PROTOCOLLO N. 22143/2025 DEL 22/07/2025

OGGETTO: PROPONENTE SOCIETA' BASIKDUE SRL ISTANZA DI VERIFICA DELLA PROCEDURA VIA, AI SENSI DELL'ART. 19 DEL D.LGS. N.152/2006 E S.M.I. E DELL'ART. 2 DELLA L.R. N. 13/2023 (CATEGORIA PROGETTUALE CAT B.8.T E B.2.H2, DLGS 152/2006) PRESENTATA IN DATA 30.01.2025 RELATIVAMENTE AL PROGETTO DENOMINATO "VARIANTE SOSTANZIALE IN AUMENTO DI PRELIEVO DELLA CONCESSIONE DI DERIVAZIONE DAL FIUME SESIA PER USO ENERGETICO RILASCIATA CON D.D. 885 DEL 22/03/2010 IN COMUNE DI BORGOSESIA". ESITI DELL'ORGANO TECNICO DI VIA.

**BASIKDUE S.R.L. ISTANZA DI VERIFICA DELLA PROCEDURA DI VIA RICHIESTA PER LA
VARIANTE SOSTANZIALE IN AUMENTO DI PRELIEVO PER LA CONCESSIONE DI DERIVAZIONE
DAL FIUME SESIA PER USO ENERGETICO RILASCIATA CON D.D. 885 DEL 22/03/2010 IN
COMUNE DI BORGOSIESA – PRAT. 347 – COD. REG. VC00335**

Integrazioni giugno 2025

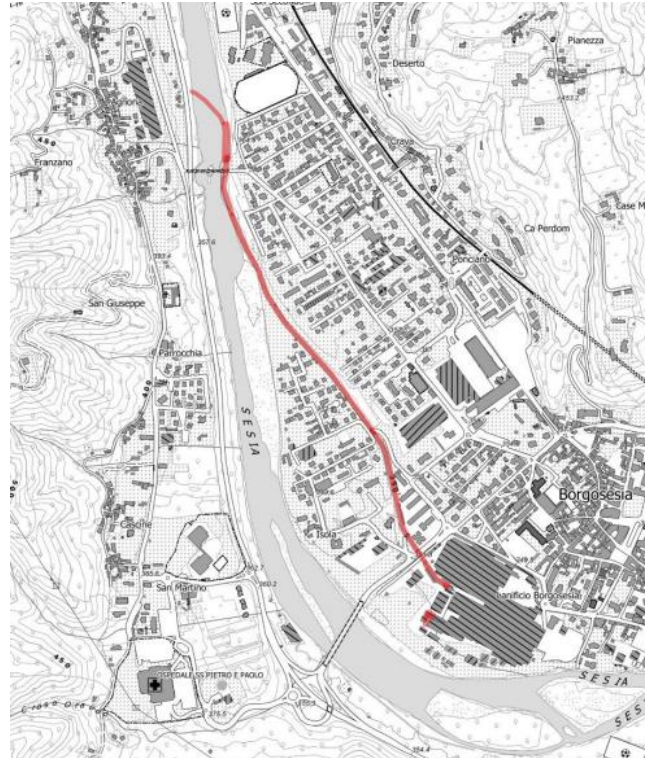
L'impianto idroelettrico in esame è collocato in sponda orografica sinistra del Fiume Sesia (Figura 1) nel territorio comunale di Borgosesia. La traversa è composta in massi ciclopici realizzata in alveo al fiume Sesia, con un'angolazione di circa 45° rispetto all'asse del corso d'acqua e convoglia la portata verso la sponda sinistra, dove è ubicata l'opera di presa. Essa alimenta un canale di derivazione che si sviluppa per circa 1,3 Km entro l'abitato di Borgosesia e adduce la portata alla centrale di Borgosesia città, ubicata presso lo stabilimento industriale Zegna Baruffa. Un canale di scarico prevalentemente tombato lungo circa 400 m restituisce la portata all'alveo. L'impianto proposto ha le seguenti caratteristiche:
